プーリーの変更

補助ドライブのテンションアーム

メーカー： アウディ、フォード、ルノートラック、
セアト、シュコダ、VW

画像1：以前の仕様（左）および新しい仕様（右）のプーリーの詳細

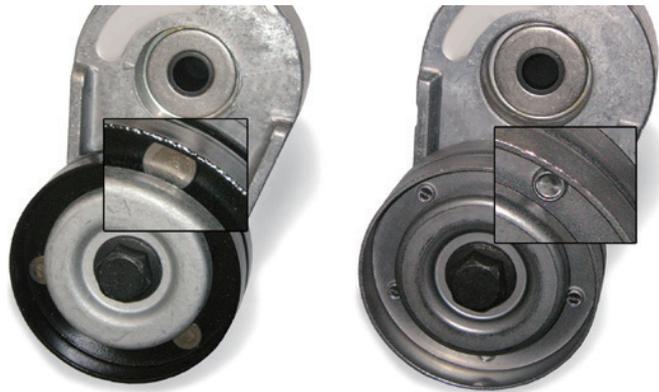
シュフラーオートモーティブアフターマーケット部門は、上記のテンションアーム向けの設計変更されたプーリーを含むバージョンを提供しています。

画像1に示すように、違いは塗装(以前は黒、現在はメタリックグレー)とプーリーの接続(以前はリベット結合、現在はクリンチ接合)です。

移行期間中は、両方の仕様が混在することがあります。どちらのバージョンも技術要件を満たし、カタログに記載された自動車で制限なしに使用できます。
